工程指示 / 要求簡箋(E.I.)

工程指示編號：EI / 0234 / 19

工程名稱：觀塘裕民坊

工程項目：幕牆 吊船扣做法

TITLE : TYPICAL TRANSOM DETAIL FOR CURTAIN WALL

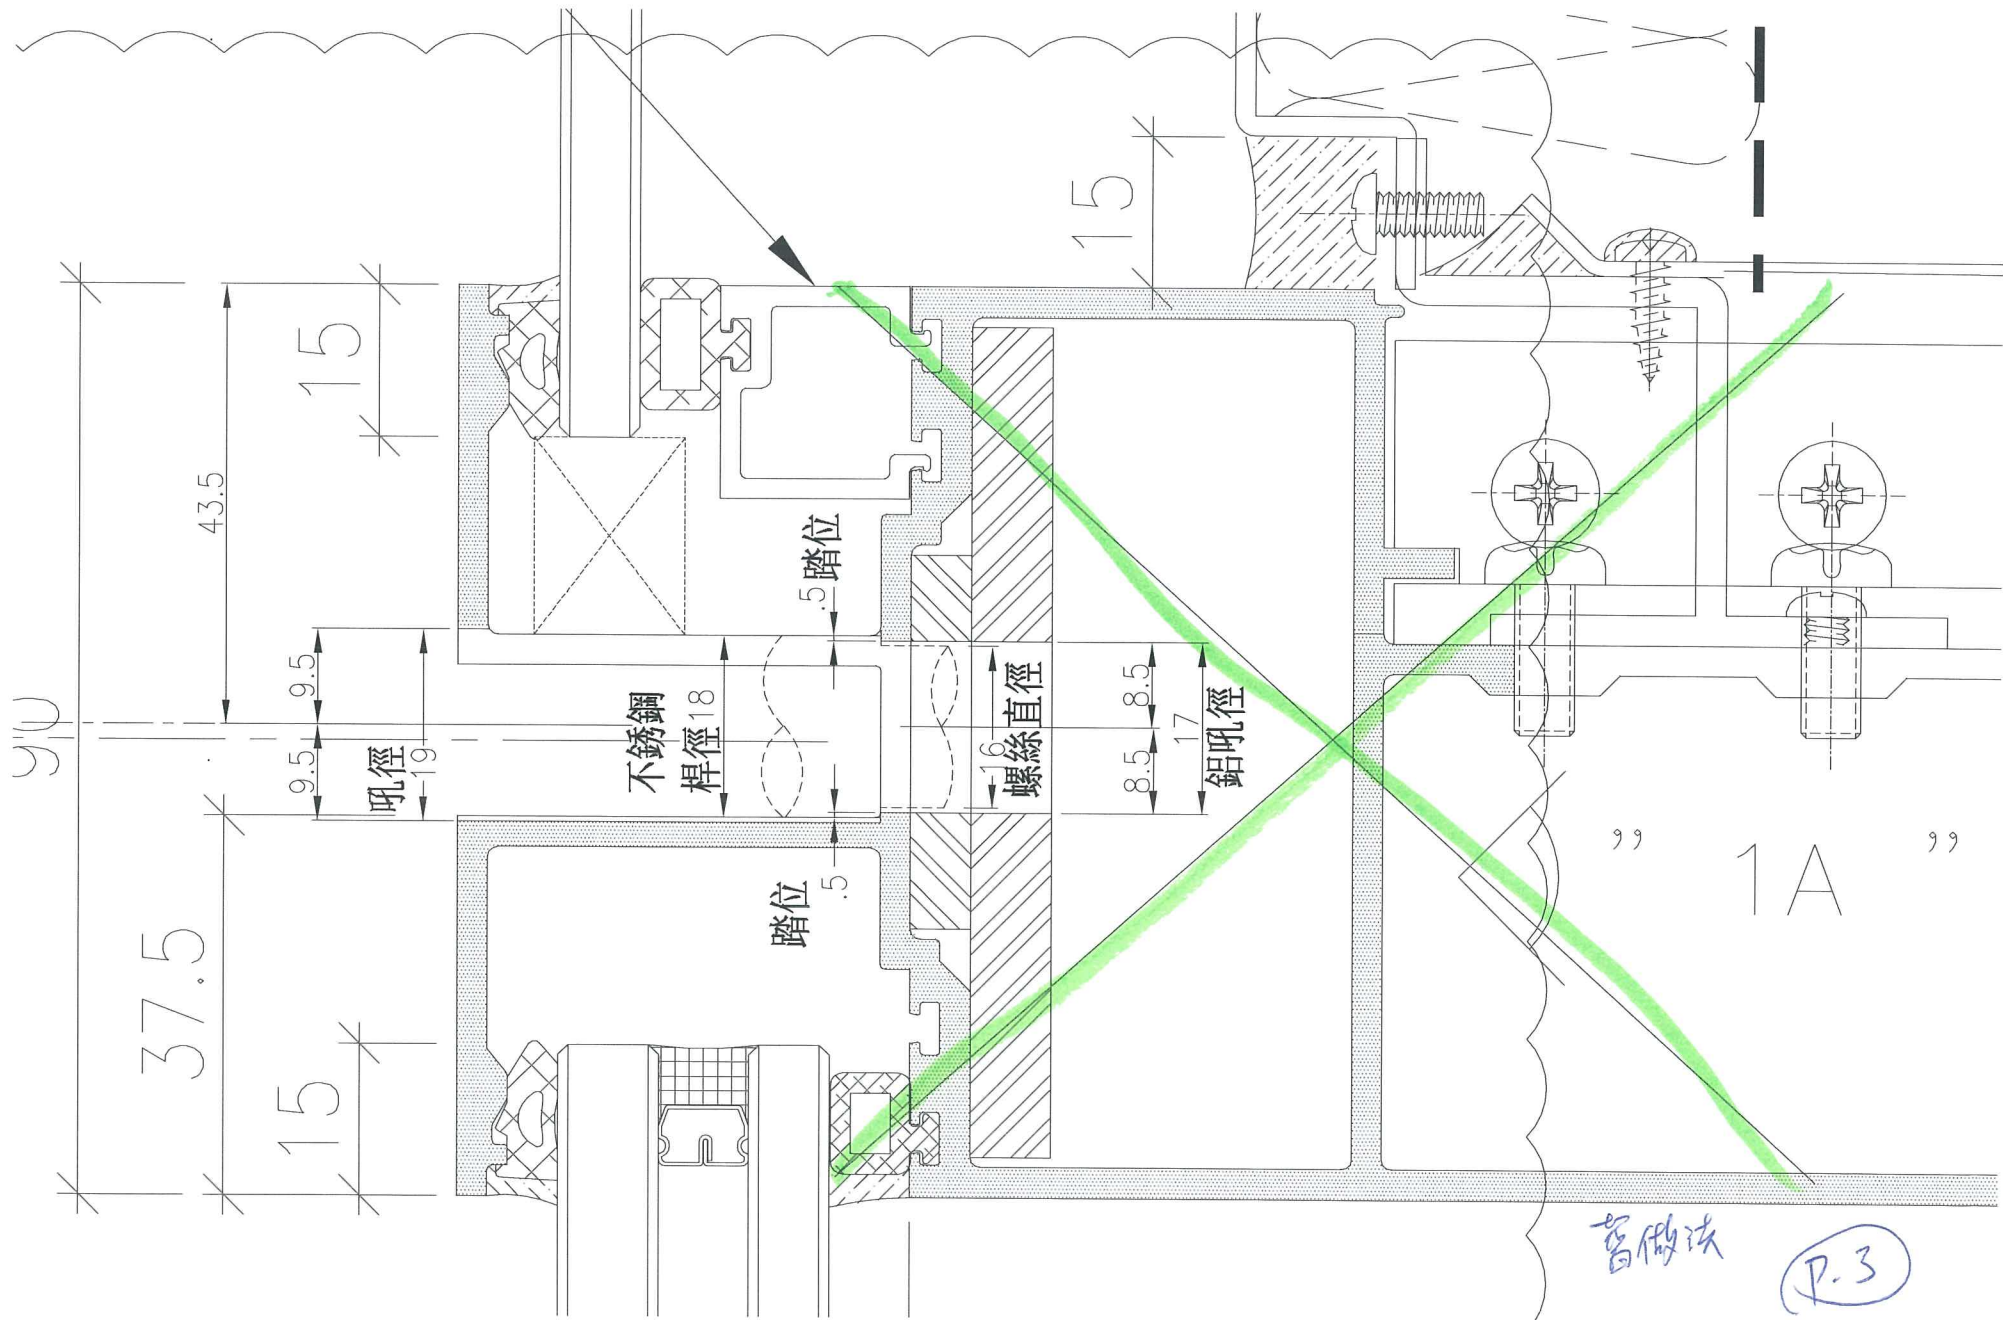
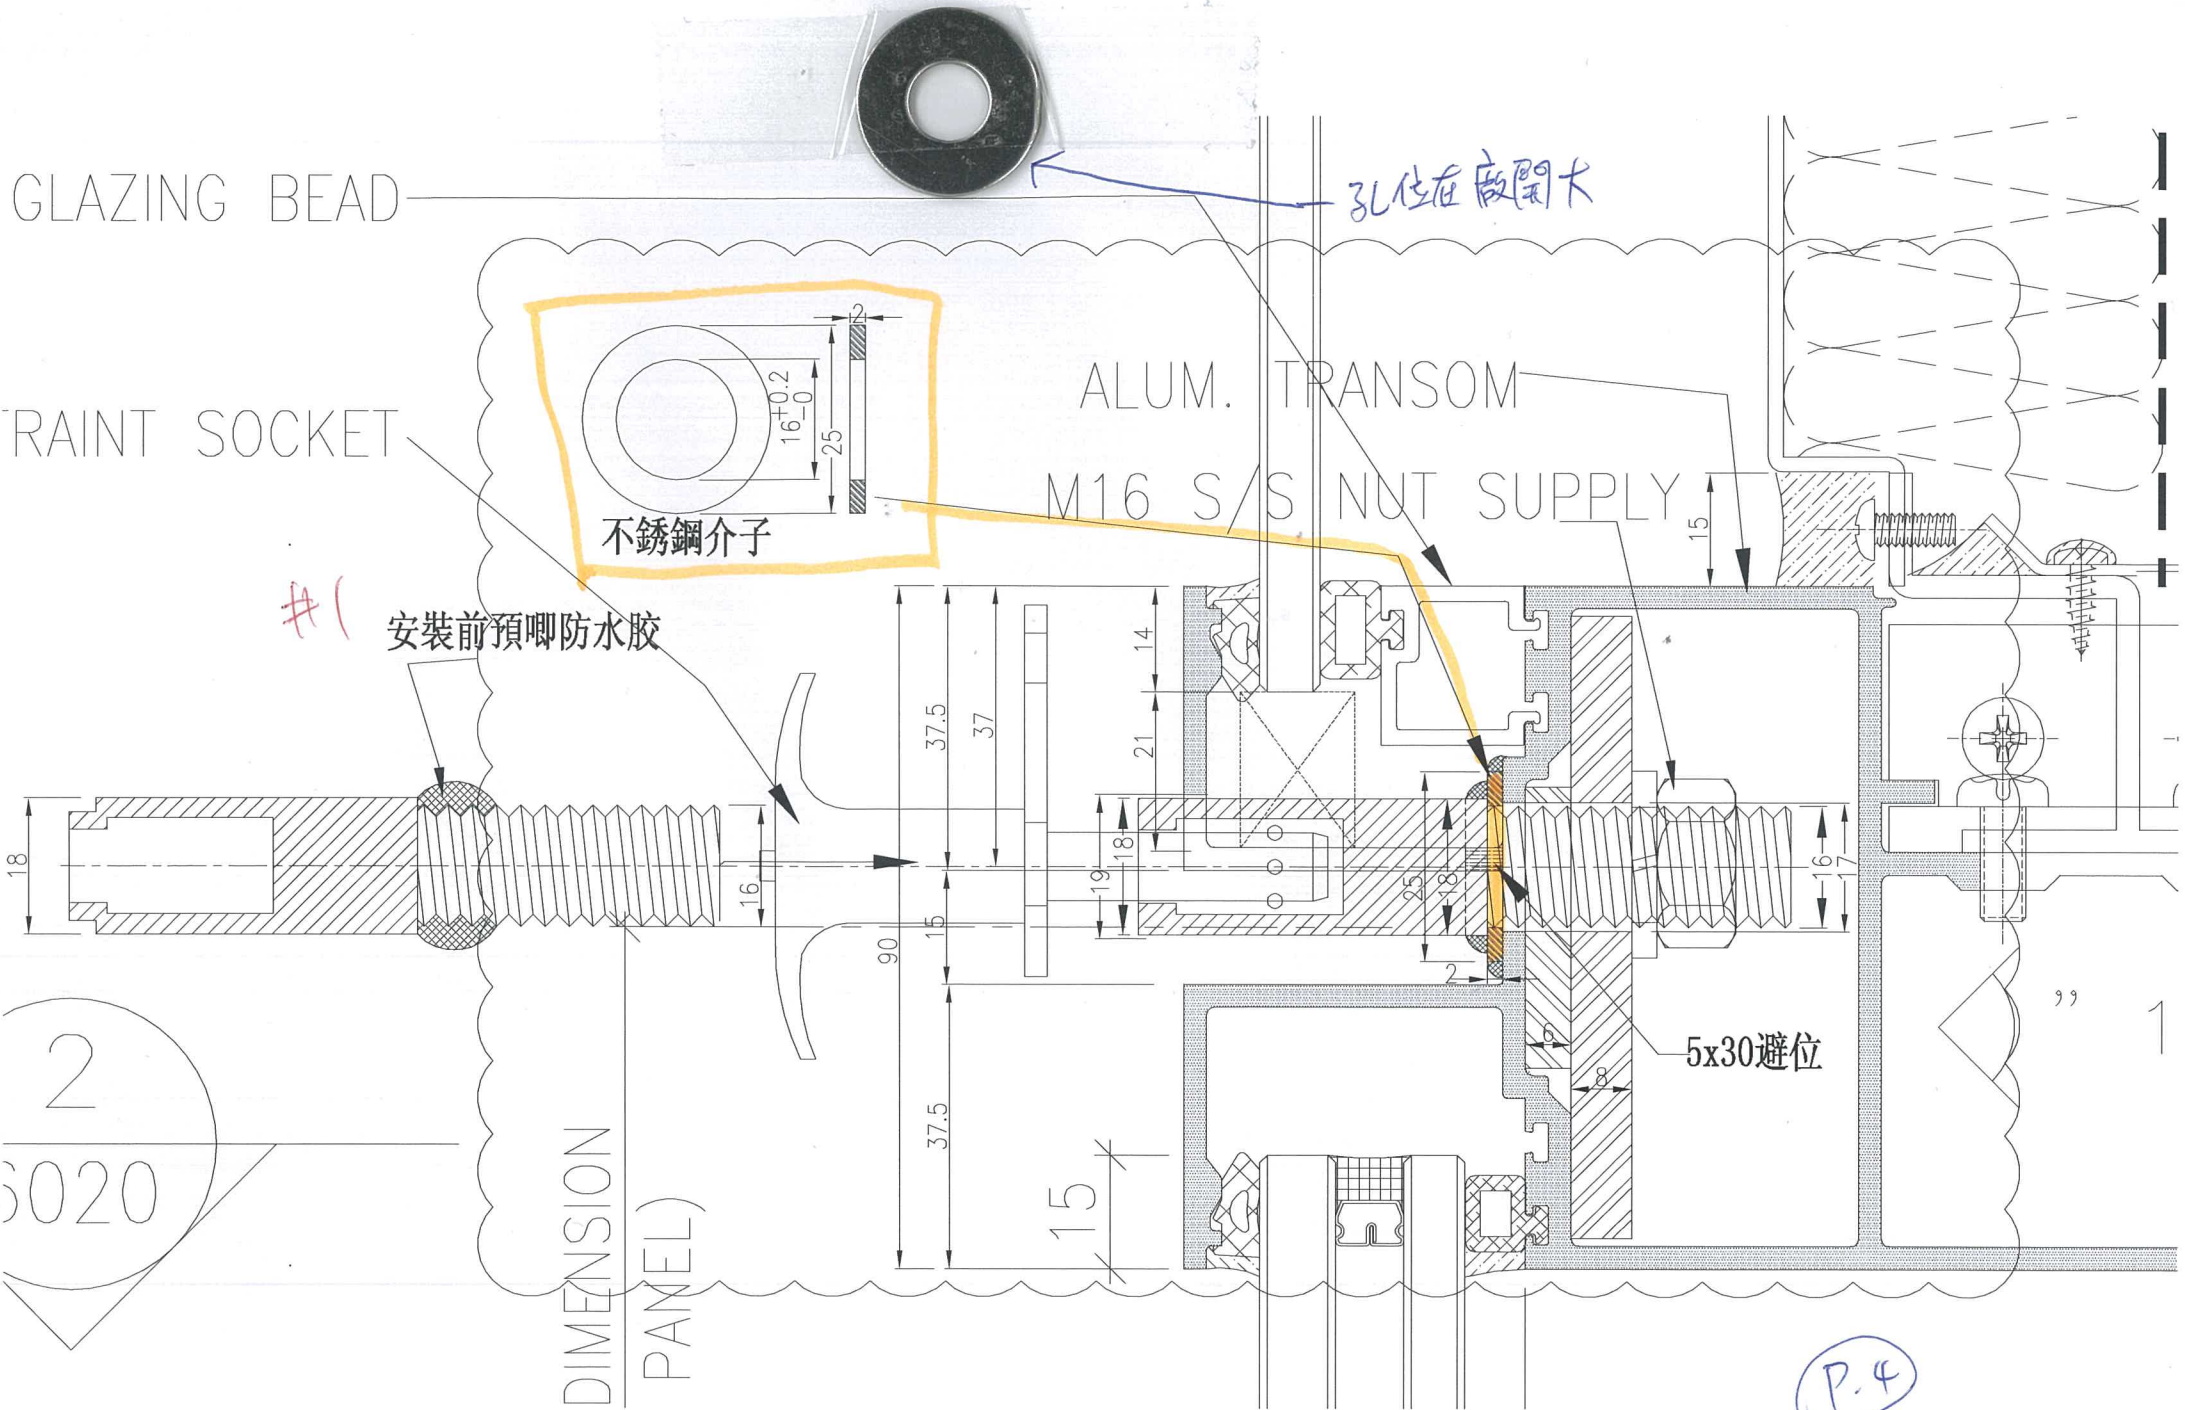
不銹鋼介子

安裝前預啣防水膠

5x30避位

孔位在廠開大

A 版：因應湛哥意見，提升防水功能，吊船扣做法有以下修改

1) 要加介子，按第 4 及第 5 頁介子尺寸標示，介子在廠開大孔

2) 介子材質：不銹鋼

3) 橫料吊船扣位開 5X30 避位，供介子攝入

4) 安裝吊船扣前要在螺絲牙尾啣膠

T3A

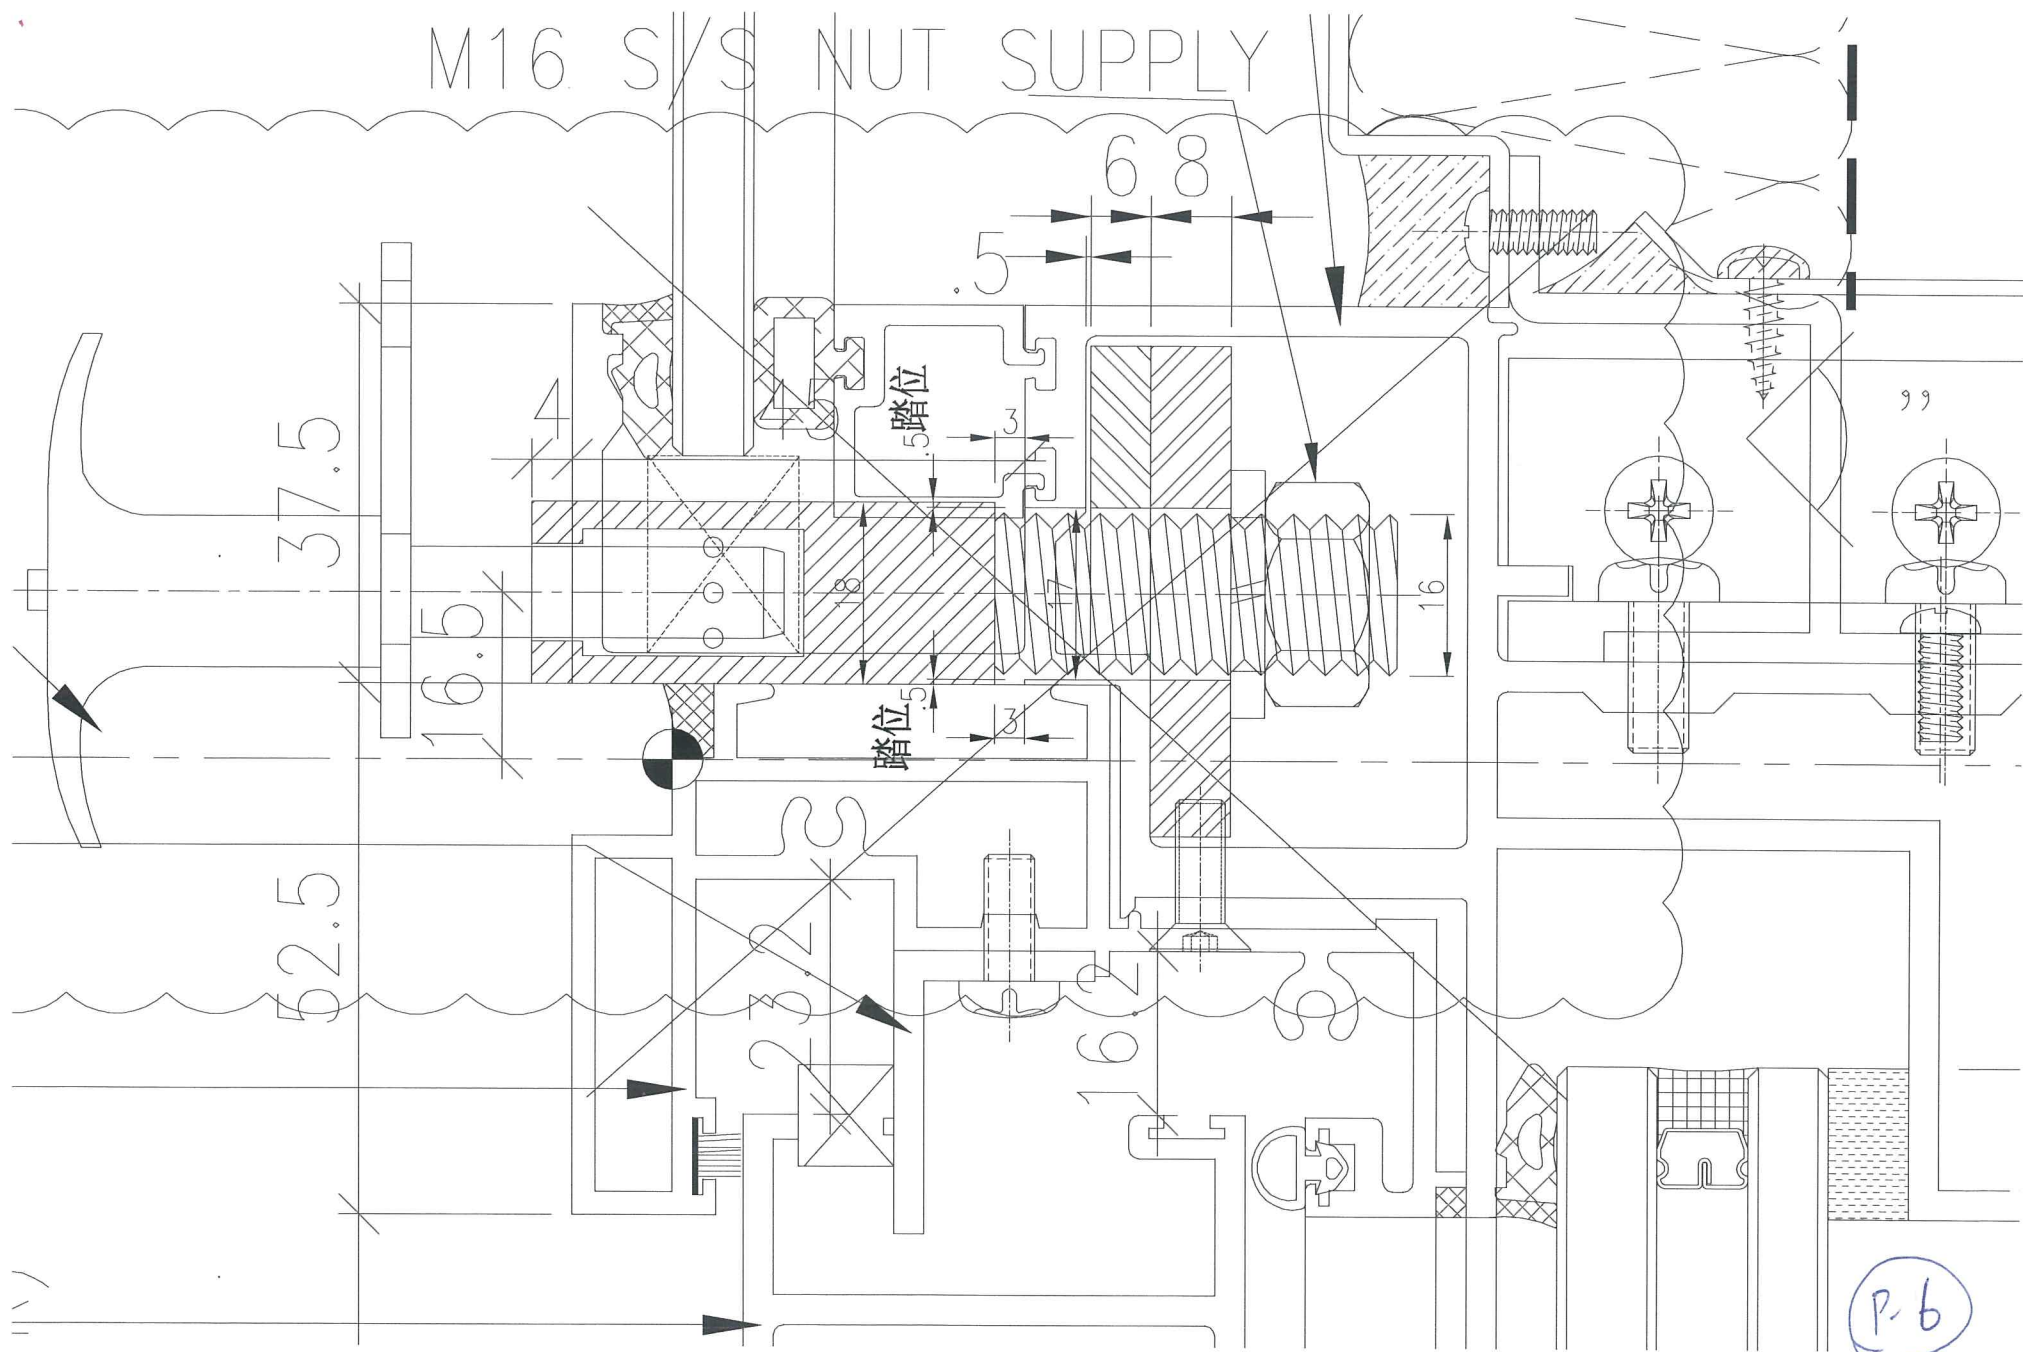
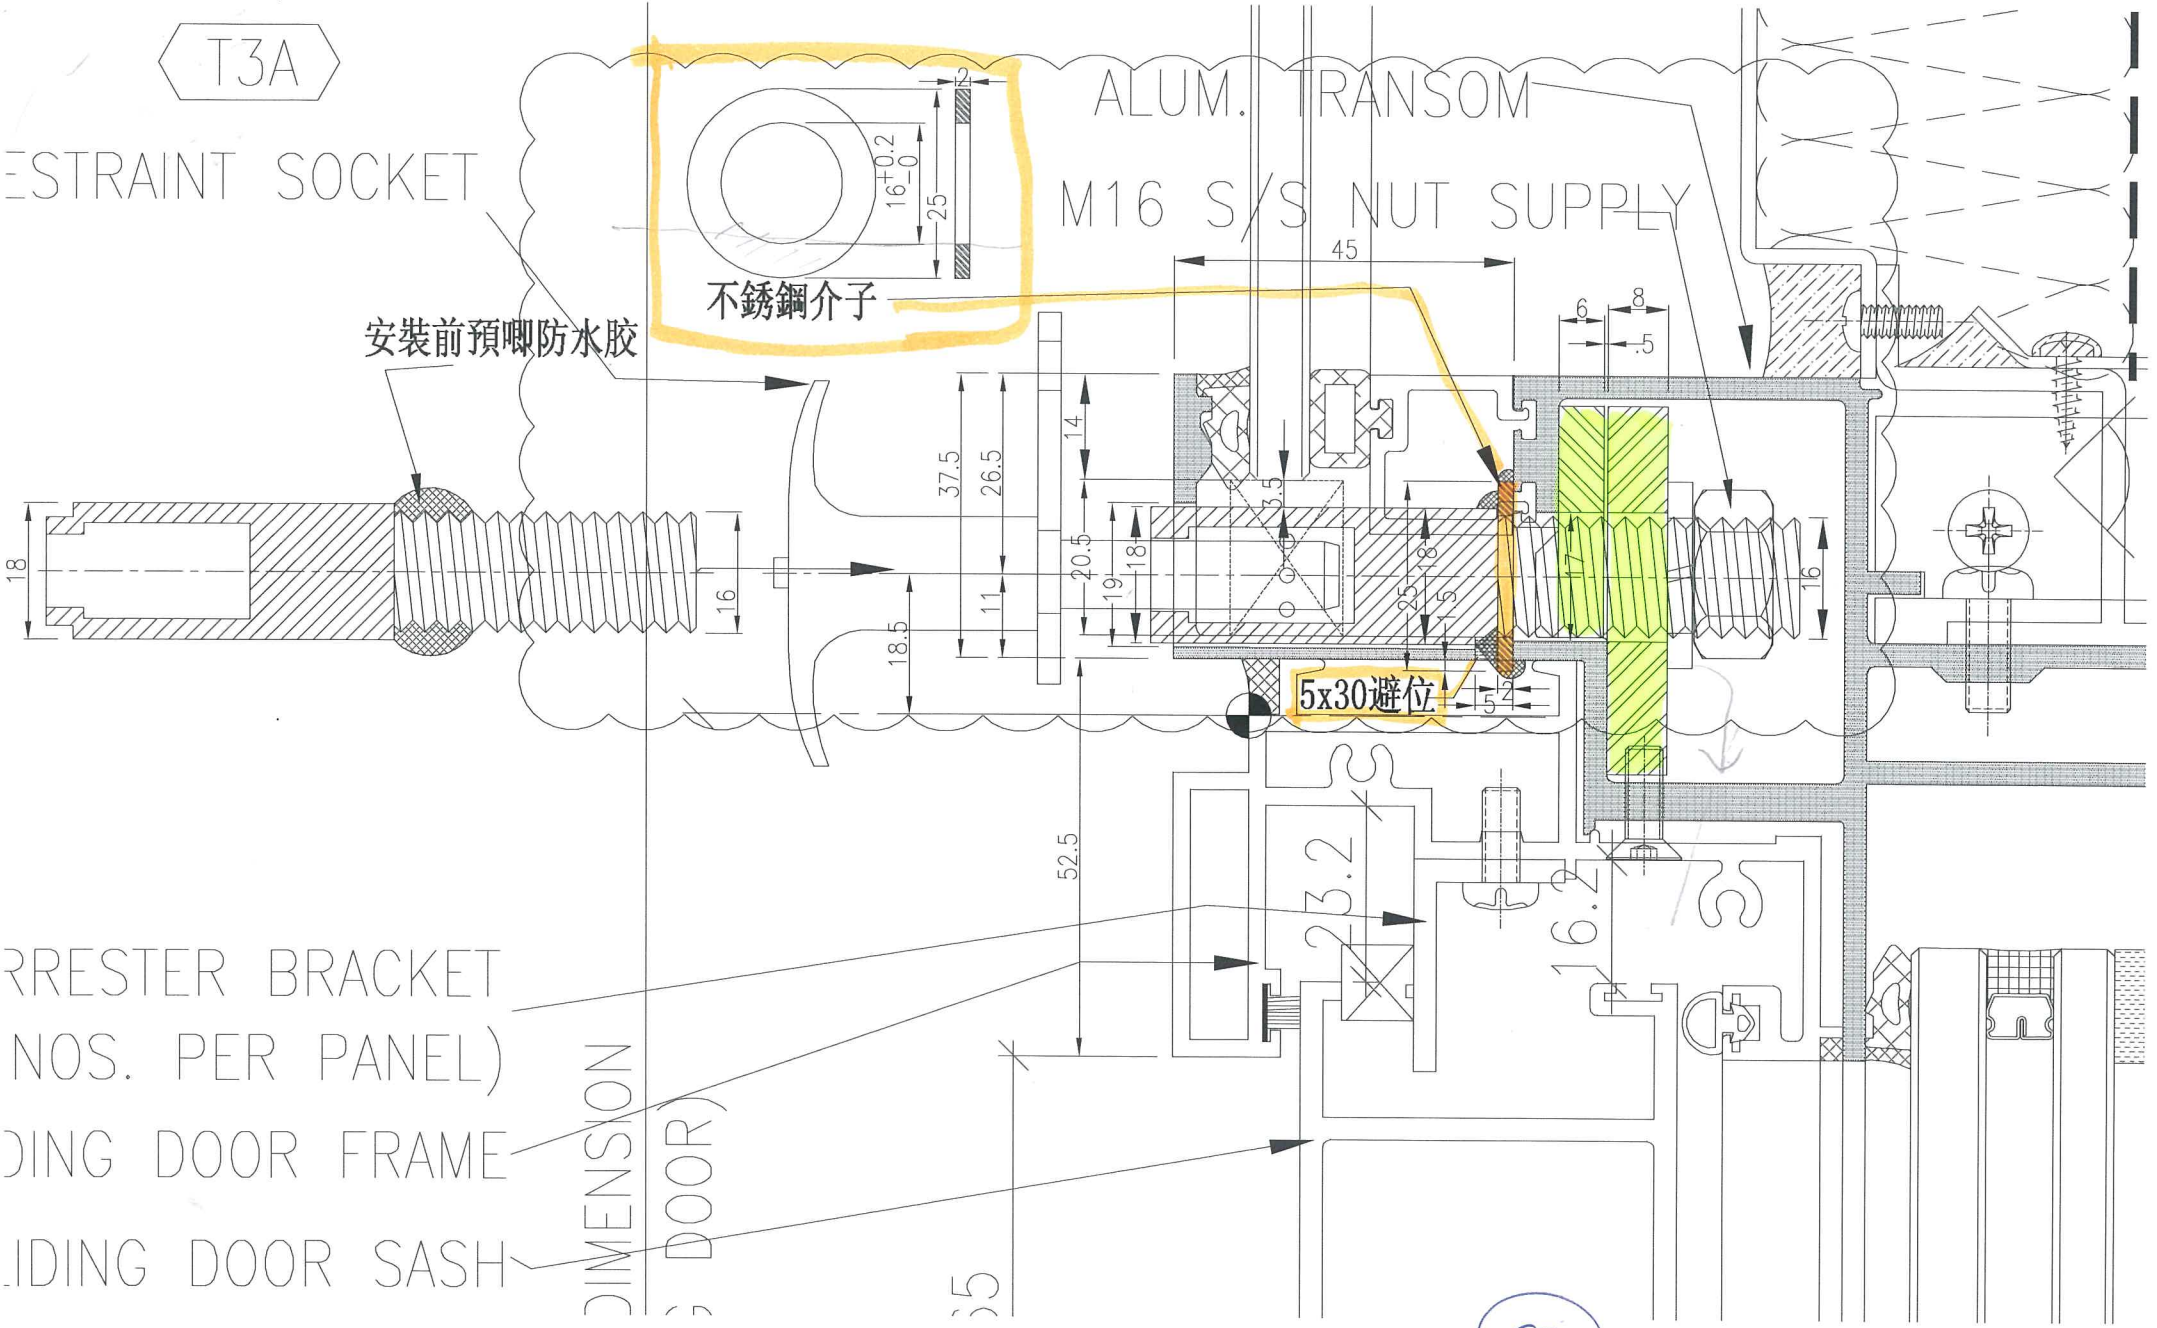
不銹鋼介子

安裝前預啣防水膠
